OZNÁMENÍ ZMĚNY OPŽP 2014+			číslo OZ: 4		
Zhotovitel:	STASPO spol. s r.o., Těšínská 254,716 00 Ostrava - Radvanice				
Investor:	Město Kopřivnice	Datum: 19.5.2020			
Název akce: Odkanalizování místních částí Vlčovice a Mniší					
Registrační číslo: CZ.05.1.30/0.0/0.0/17_071/0006976					
Způsob odeslání / předání datum:		poštou <input type="checkbox"/>	e-mailem <input type="checkbox"/>	faxem <input type="checkbox"/>	osobně <input checked="" type="checkbox"/>
Odkazy na	specifikaci:	viz. příloha			
	na výkresy:	viz. příloha			
	na rozpočtové podklady:	viz. příloha			
	na jinou část smlouvy:	-			
Stavební objekt (číslo a název): TZ 01.1 Kanalizační stoky Vlčovice					
Původní řešení: Šířka rýhy dle projektové dokumentace – viz. příloha					
Návrh řešení: Pokračovat ve výstavbě kanalizace pod ochranou pažicích boxů za cenu navýšení objemu zemních prací při výkopu rýhy oproti projektové dokumentaci. Návrh je nejlevnějším a nejrychlejším řešením (oproti použití hnaného pažení, zajištění výkopu mikropiloty apod.)

stavba: **Odkanalizování místních částí Vičovice a Mniší**

POZ-4.2

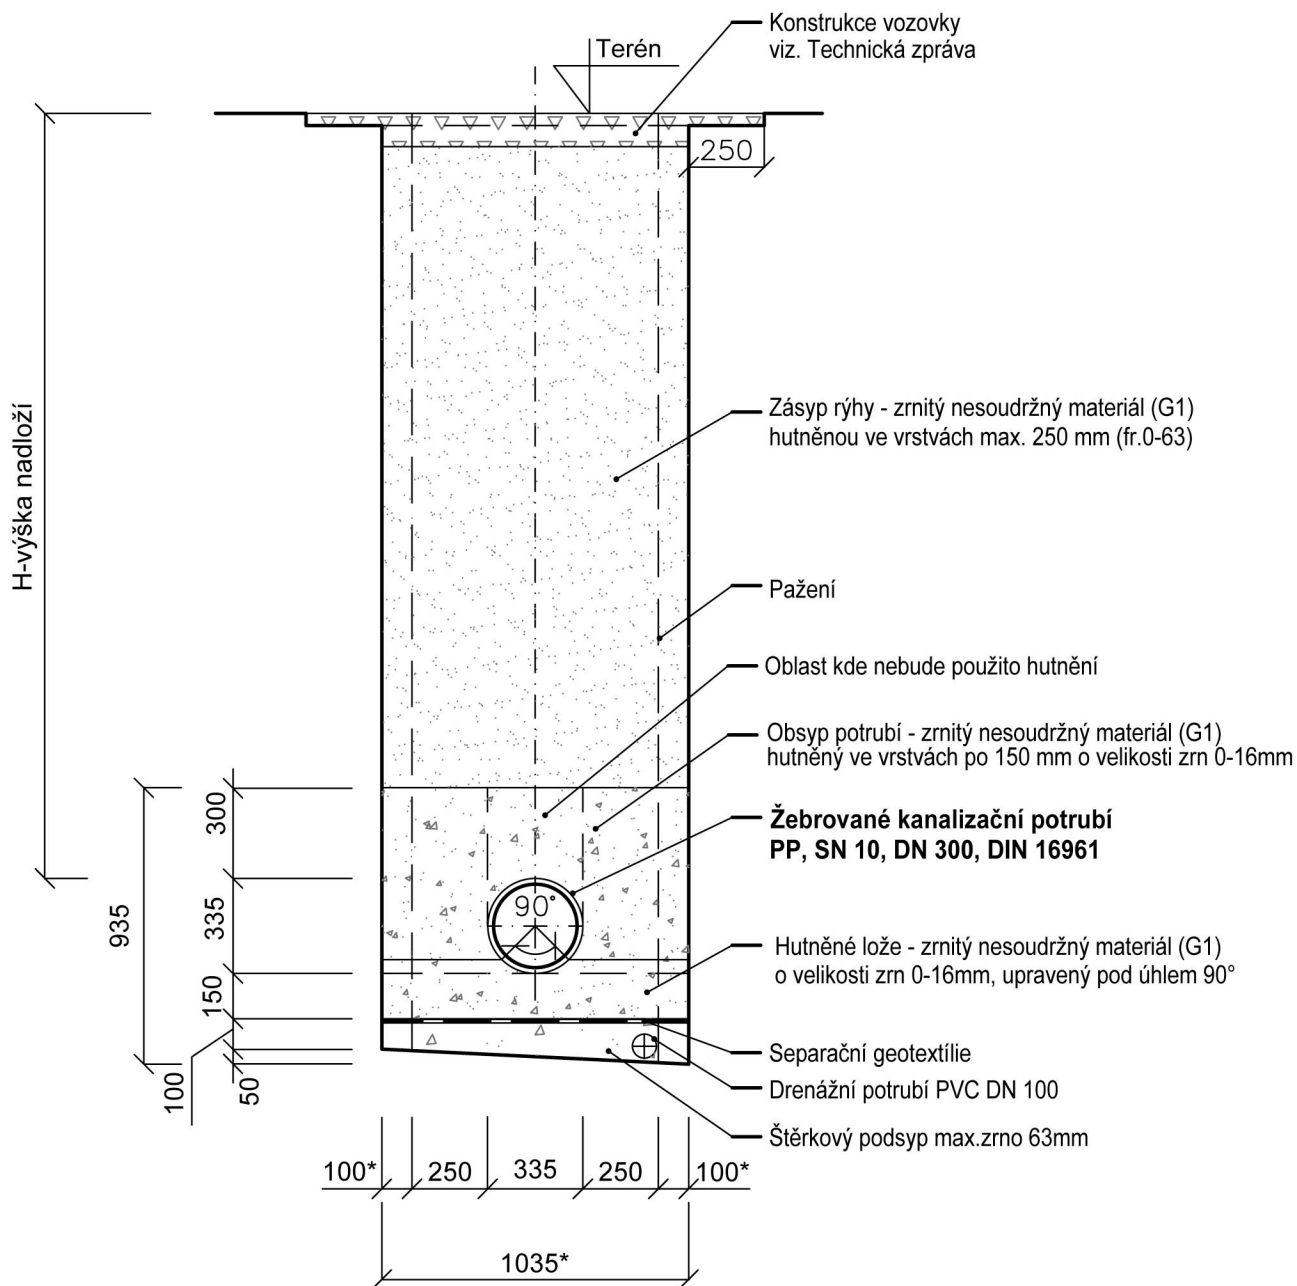
Zdůvodnění řešení: Nová kanalizace vede v těsném souběhu se stávajícími inženýrskými sítěmi. Tyto sítě byly prováděny v otevřeném výkopu. Při provádění výkopů stávajících sítí došlo k narušení stávajícího horninového prostředí, a přesto, že zpětné zásypy prováděné z jemnozrnných nesoudržných zemin po montáži inženýrských sítí byly dostatečně zhutněné, dochází při provádění stavební rýhy k jejich sesuvům do výkopu a za pažicemi boxy se vytváří kaverny nepravidelných tvaru. Tento negativní jev vzniká především při zakopávání pažicích boxů, kdy je nutno pažicí boxy podkopat před jejich zasunutím. Vzhledem k zrnitosti štěrkopísků není možné pažicí boxy zatlačovat, aby k sesuvům štěrkopísků nedocházelo. V současné době předpokládáme, že geologická skladba se bude vyskytovat podél řeky v délce kanalizace 1 500 m. Rozšíření výkopové rýhy z důvodu sesunutí zemin za pažicemi boxy je průměrně 0,3 m oproti navržené šířce v PD. Při průměrné hloubce rýhy 2,5 m bude objem zemních prací a tím pádem zásypu navýšen v daném úseku o 1125 m ³ . V případě prací v ochranném pásmu stávajících inženýrských sítí bude správce sítě vyzván k dohledu při provádění prací a následně k převzetí před jejich zásypem.

PP ŽEBROVANÉ, SN 10, DN 300 svislý výkop v místní komunikaci
